**Avis délibéré de la mission régionale d'autorité environnementale
sur la nécessité d'actualiser l'étude d'impact du projet d'implantation
d'un parc photovoltaïque au sol sur une ancienne carrière, portée par
la société Corfu Solaire, sur la commune de Millery (69)**

Avis n° 2024-ARA-AP-1707

Avis délibéré le 16 mai 2024

Figure 4: Zone pouvant être impactée par la vue du parc photovoltaïque

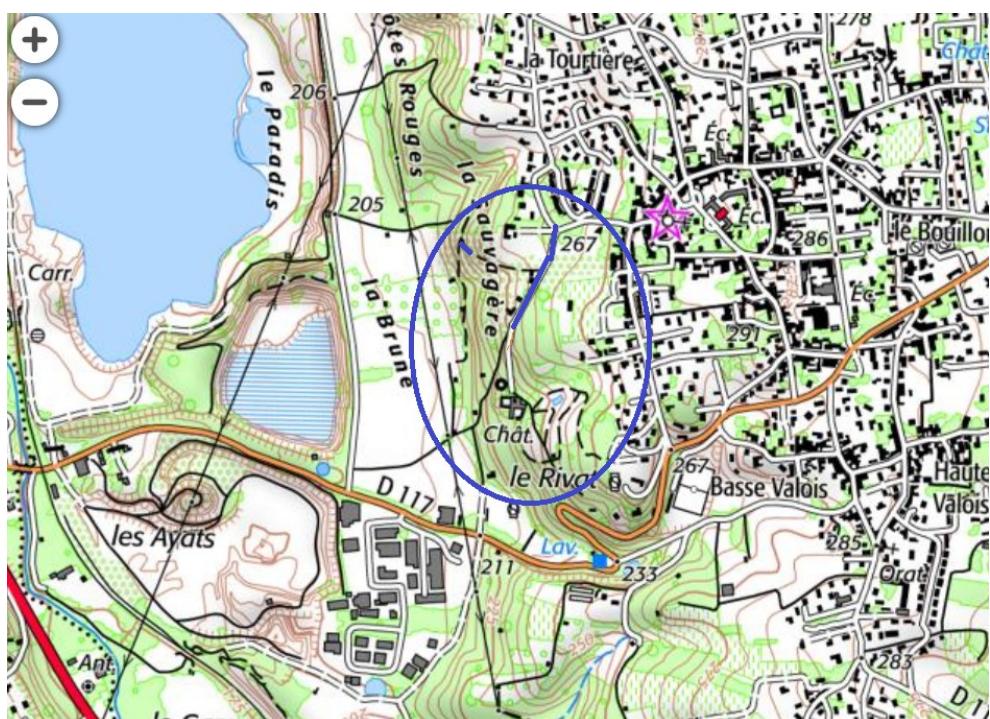
L'analyse paysagère du dossier initial mettait en évidence des perceptions du projet depuis le village du vieux Montagny depuis les hauteurs de part et d'autre de la vallée du Garon. L'entrée du site, la hauteur des panneaux et la localisation des aménagements à l'entrée du site sont modifiées par rapport au projet initial avec une réutilisation de la piste existante. Des photomontages des installations sont présentés depuis l'entrée du site et le village du vieux Montagny. L'impact de ces modifications est jugé faible par le porteur de projet. Cependant, la vue depuis le vieux village de Montagny ne valide pas ce jugement. Par ailleurs, aucune vue depuis les chemins ou voies descendants de Millery (par exemple de la rue Ninon Vallin ou des chemins de la zone entourée de bleu figure 4 ci-dessous) en période hivernale n'apparaît dans l'étude d'impact sur l'environnement.

L'Autorité environnementale recommande de mieux justifier le caractère "faible" attribué à l'impact paysager du projet, en ajoutant notamment des vues avec ou sans couvert végétal en fonction des -saisons à partir des points de vue possibles dans la zone de la Sauvagère (coteau ouest de Millery) et, à défaut, de renforcer les mesures prises pour réduire cet impact.
